**Prolongement vers l'ouest du RER E (EOLE)
de la gare Haussmann-Saint-Lazare (75)
jusqu'à Mantes (78)**

**Troisième avis délibéré de l'Autorité
environnementale**

n°Ae: 2016-84
2016-88

2. Remarques de l'avis détaillé et réponses formulées par SNCF Réseau

Prolongement du RER E à l'ouest jusqu'à Mantes : circulation envisagée à l'heure de pointe du matin et du soir

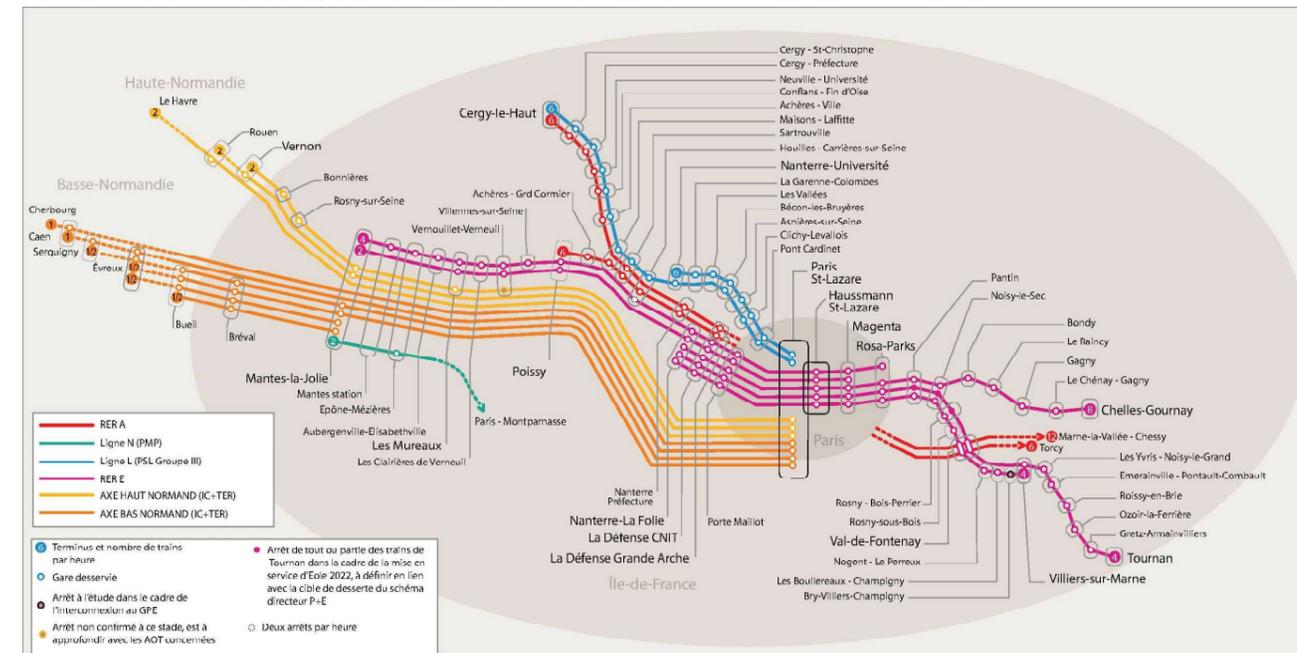
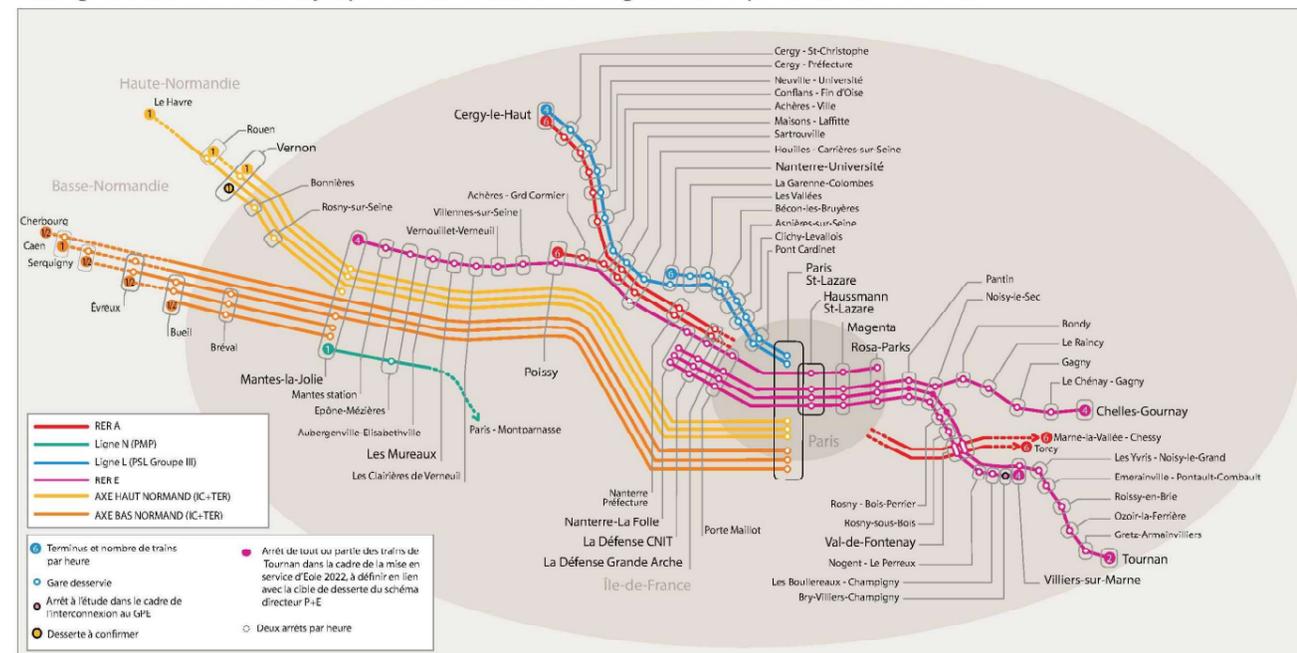
- L'Ae recommande d'expliciter les différents avantages et inconvénients des modifications de desserte prévus, relativement à ce qui était envisagé lors de la DUP.

Les schémas de desserte ci-contre représentent les circulations envisagées pendant les heures de pointe, de contrepoinTE et en heures creuses à l'horizon du prolongement jusqu'à Mantes La Jolie.

Figure 4 : Plan prévisionnel d'implantation des piézomètres sur la parcelle 118 de l'île de Limay (Source : SYSTRA)

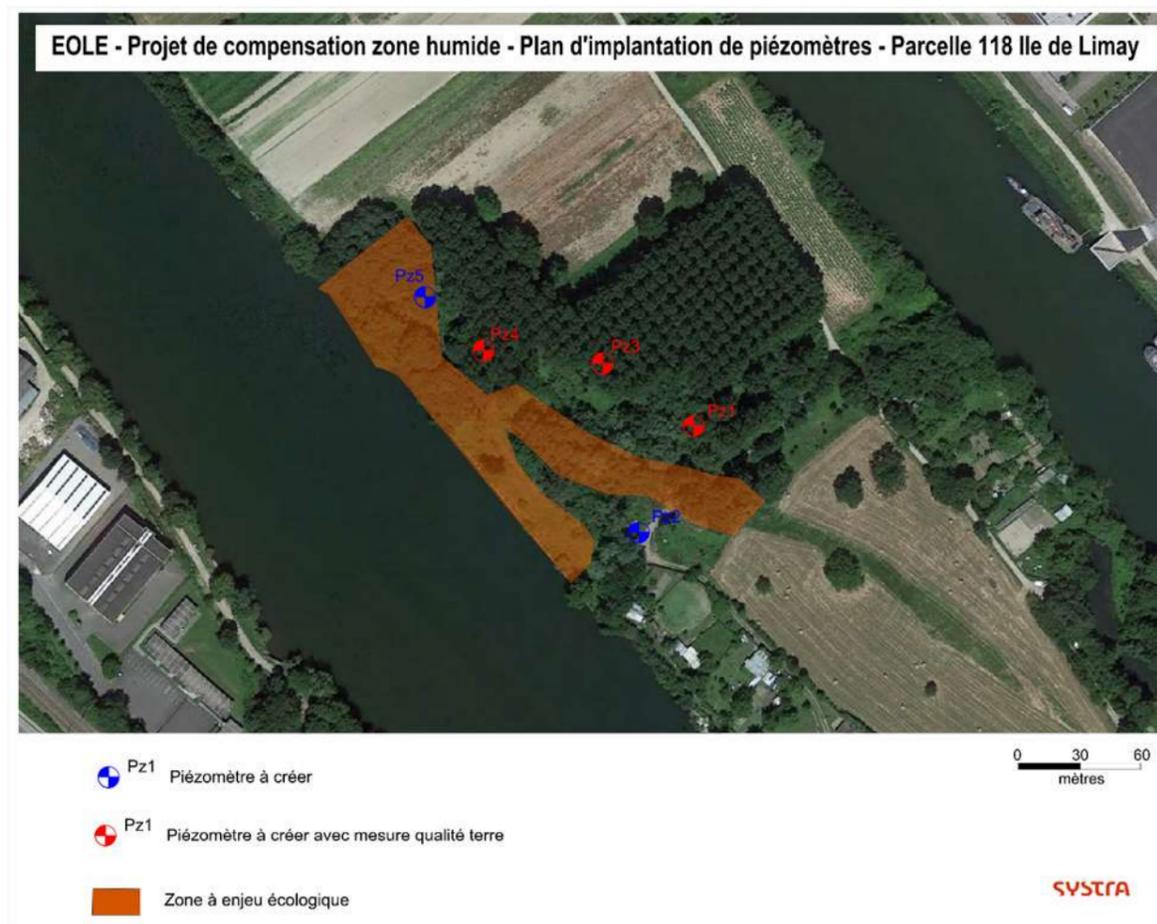
SNCF Réseau propose comme mesure d'accompagnement d'améliorer les connaissances sur la zone humide avérée au sud-ouest de la parcelle 118 de l'île de Limay sur une surface de 3 200 m². L'étude de cette zone humide sera donc approfondie suite au diagnostic pédologique et floristique réalisé par SYSTRA en 2015 et 2016. Une première étape consistera en la pose d'un réseau de piézomètres à proximité de la zone humide et du suivi les niveaux d'eau sur une période d'un an.

Les fonctionnalités de cette zone humide pourront ainsi être confirmées et son évolution sera étudiée au travers d'un suivi sur 30 ans. La dynamique de cette zone humide sera suivie sur cette période en tenant compte des conditions favorables mises en place grâce au projet de création de la zone humide au titre de la compensation des impacts sur l'île Saint-Martin.
